**Préavis de la Municipalité au
Conseil Communal**

N° 46 / 2016-2021

- 1. Adoption de la requalification routière sur la rue de Cossonay et rue de Timonet - Accessibilité au PQ Les Uttins**
- 2. Adoption des emprises et rétrocession des terrains – Décadastrations partielles et transferts aux domaines publics communal (DP 118) et cantonaux (DP 21 et DP 32) parallèlement au projet de requalification routière sur la rue de Cossonay et rue de Timonet – Accessibilité au PQ Les Uttins**

Projet de requalification routière - rue de Cossonay - rue du Timonet – accessibilité au PQ les Uttins

1562-200

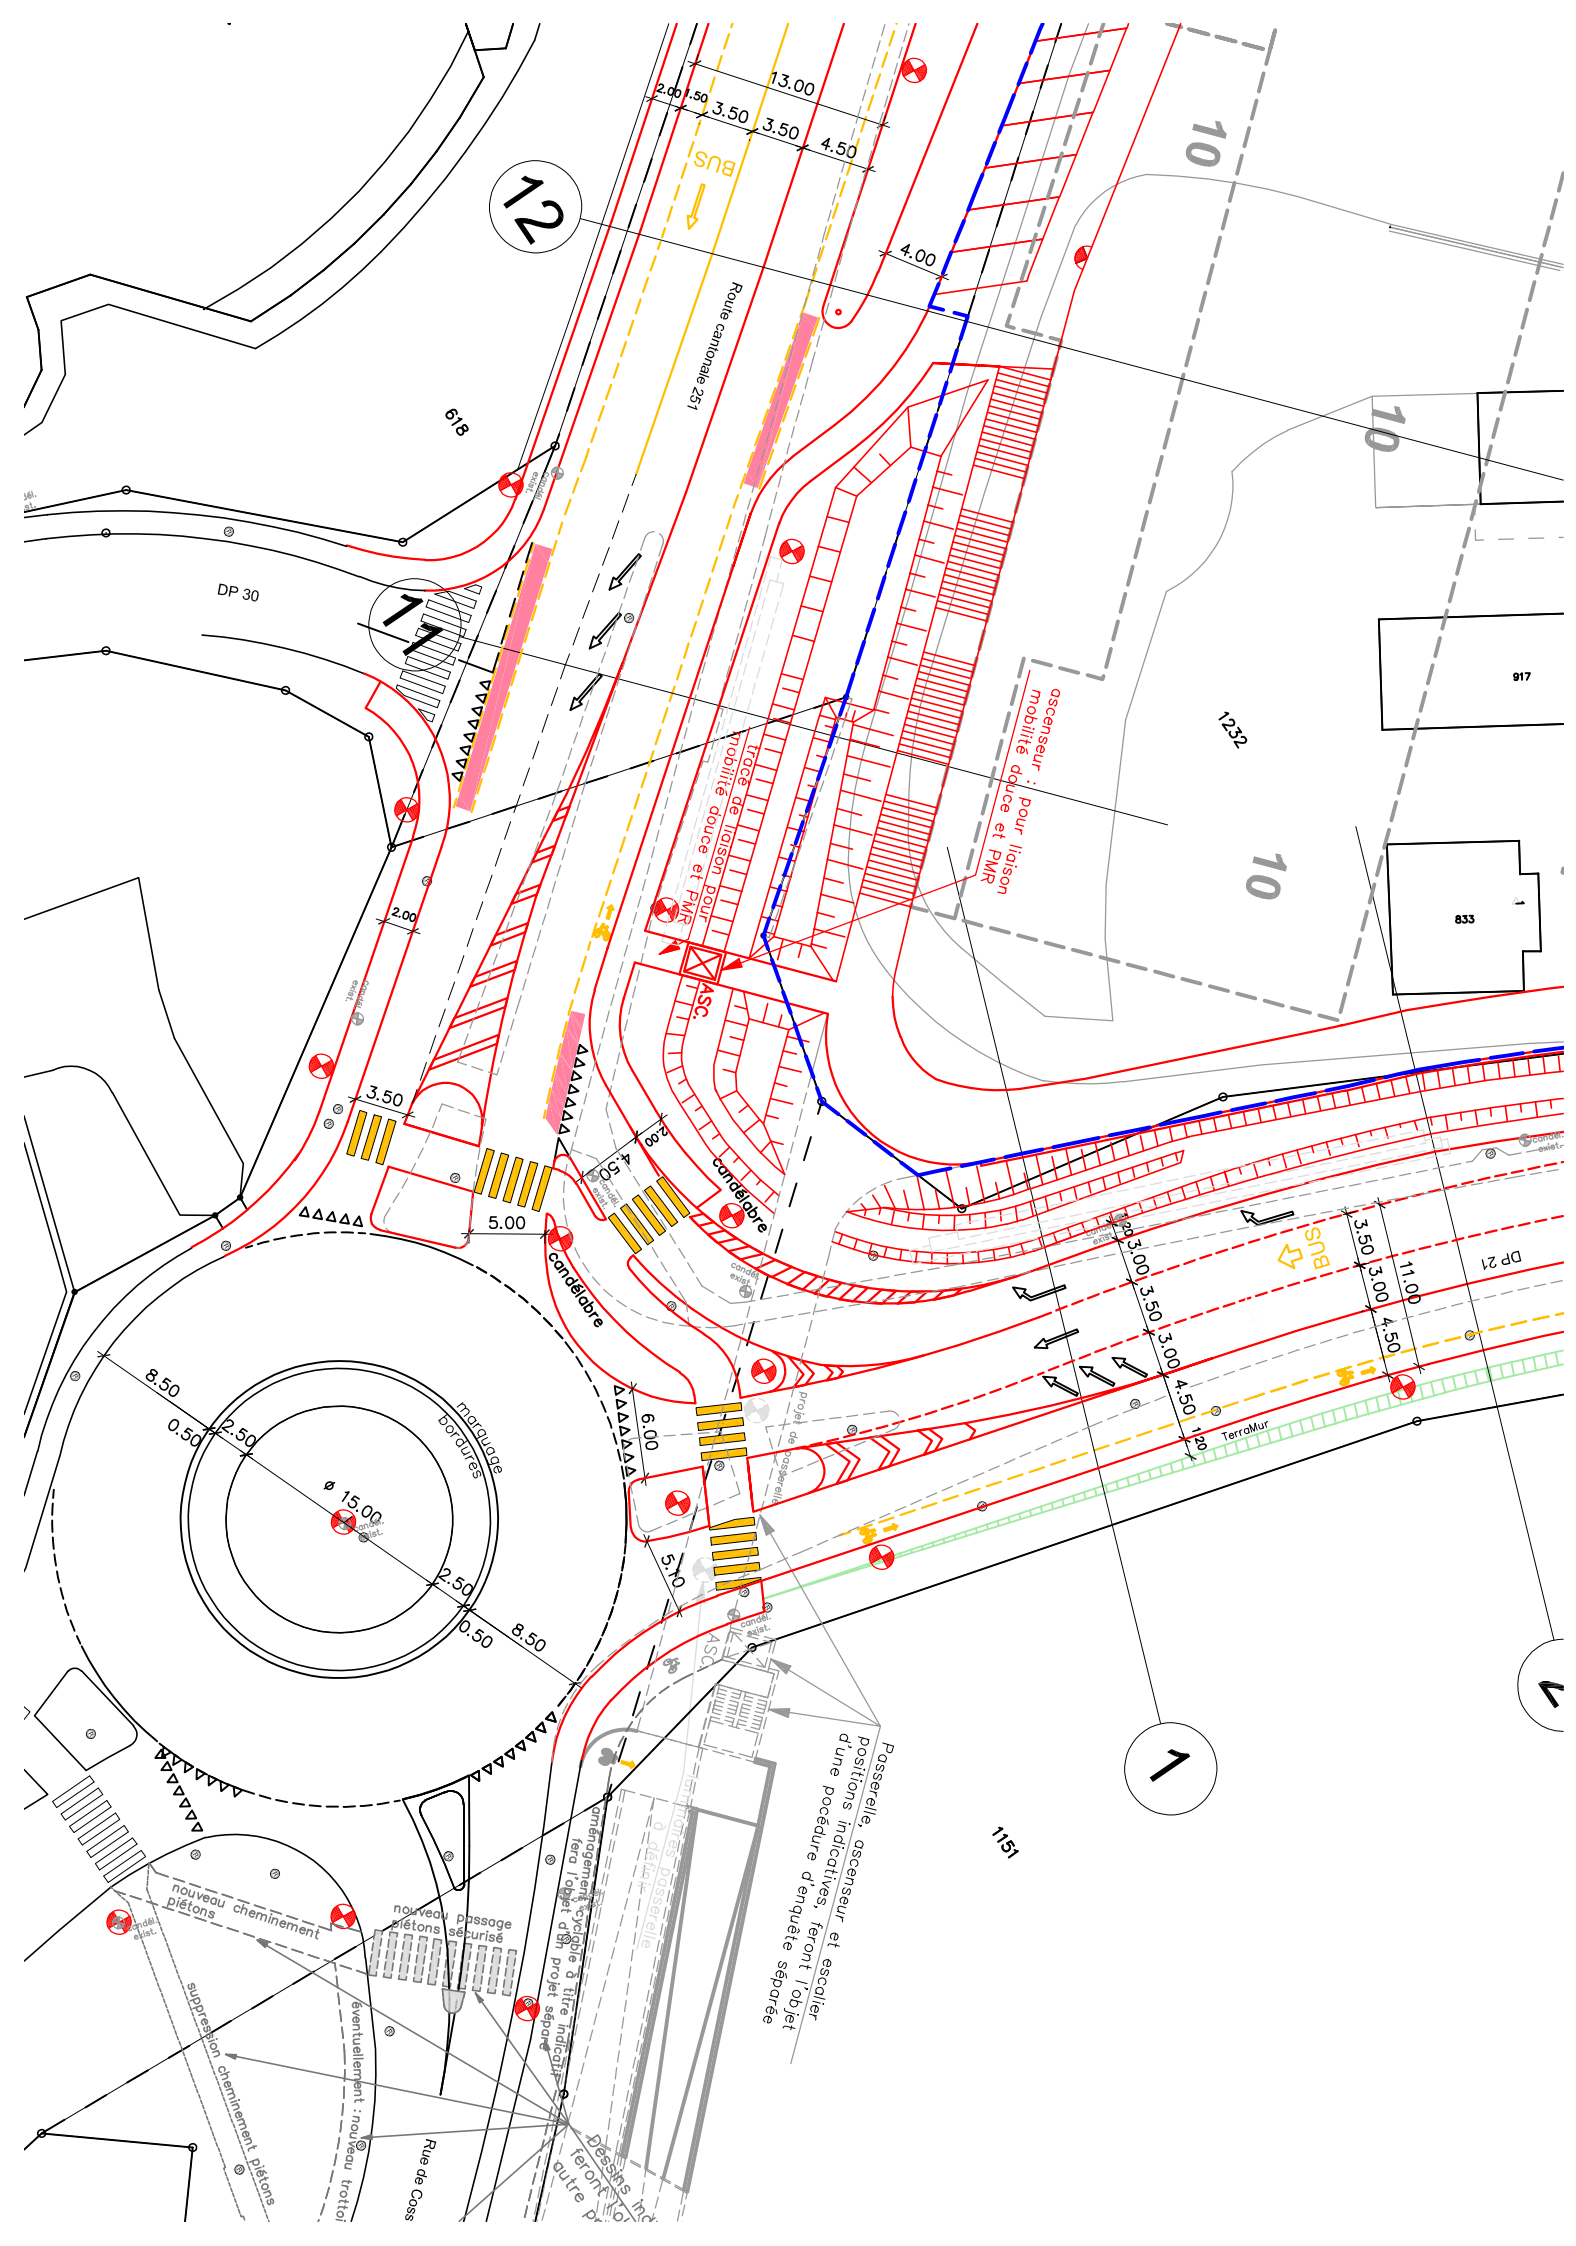
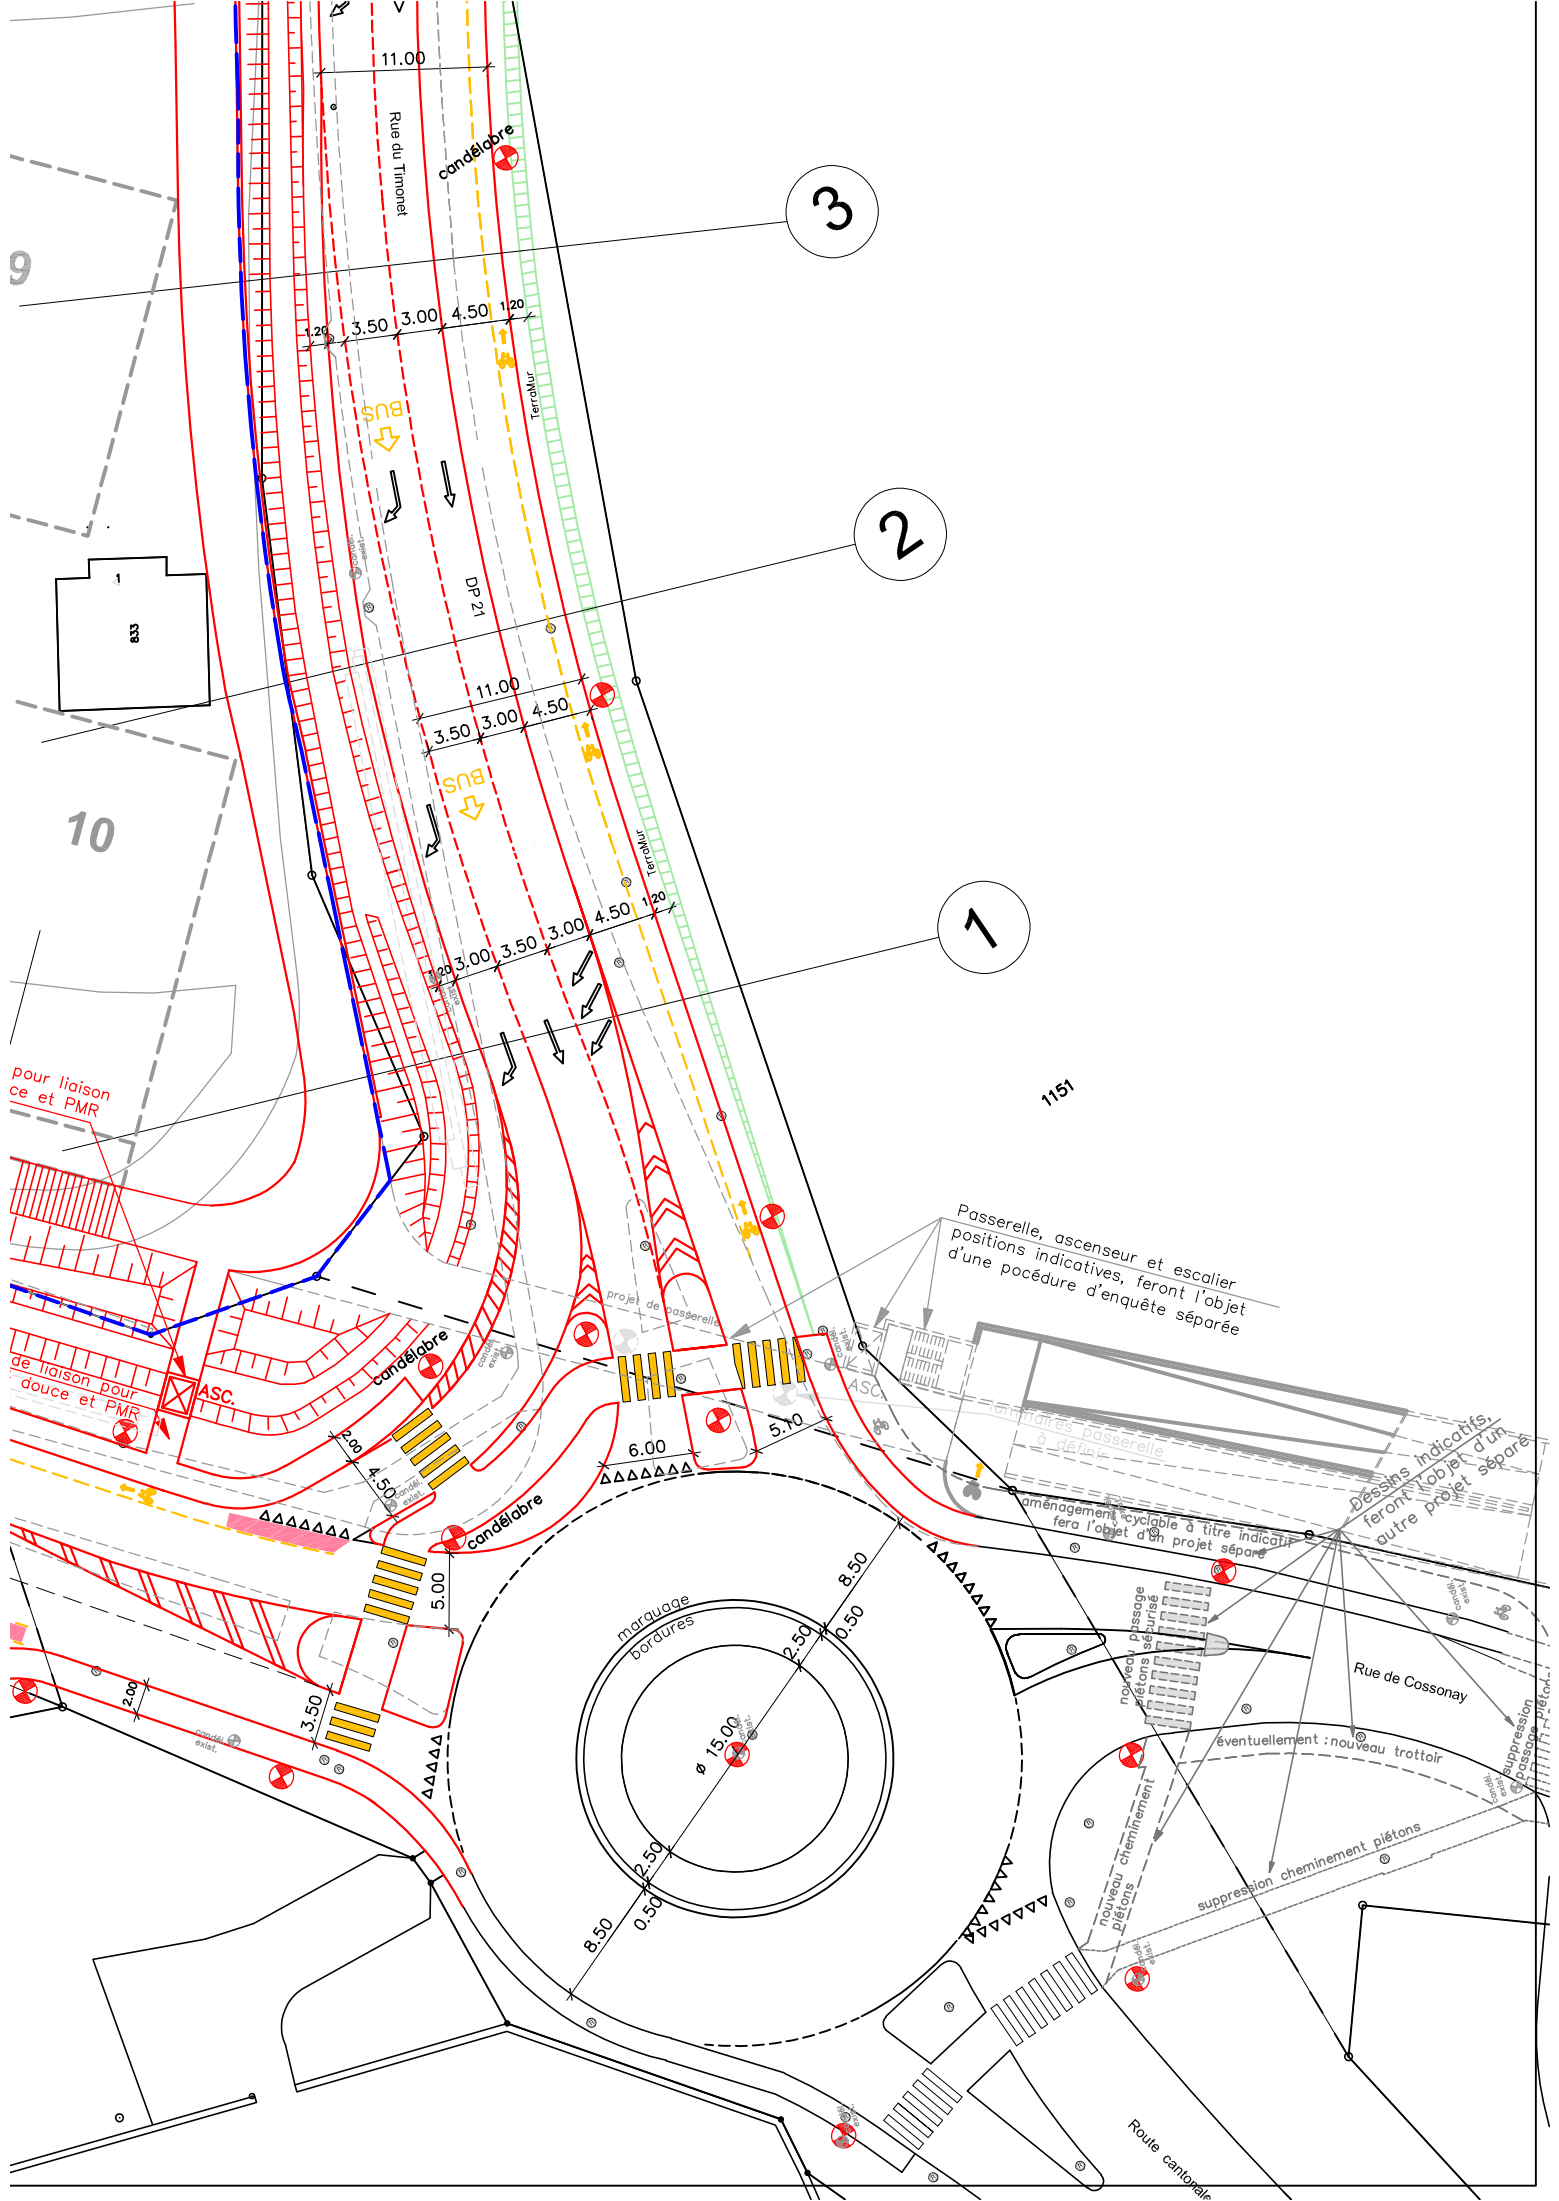
Les places de stationnement sur la chaussée ont été décalées de quelques mètres en amont du chemin. Malgré ce décalage, celles-ci se trouvent toujours en vis-à-vis du débouché du parking dont elles risquent de pénaliser l'accès. Afin d'exclure tout problème de viabilité en lien avec cette disposition, la DGMR recommande soit de décaler un peu plus ces places, soit de supprimer celle qui se trouve juste en face de l'accès du futur parking du plan de quartier.

La DGMR demande que le projet soit retravaillé sur la rue de Cossonay pour planter la voie bus et les bandes cyclables. Elle accompagnera la commune dans cet affinage du projet et prendra en charge les honoraires liés à cette prestation.

La DGMR demande que l'emprise de la contre-allée sur le domaine public soit minimisée, en réduisant sa dimension ainsi que celle du trottoir situé sous le périmètre des bâtiments. De cette façon, l'intégration de la voie bus, de la bande cyclable et une utilisation future du domaine public restent possibles sans modification majeure du concept d'accès au PQ.
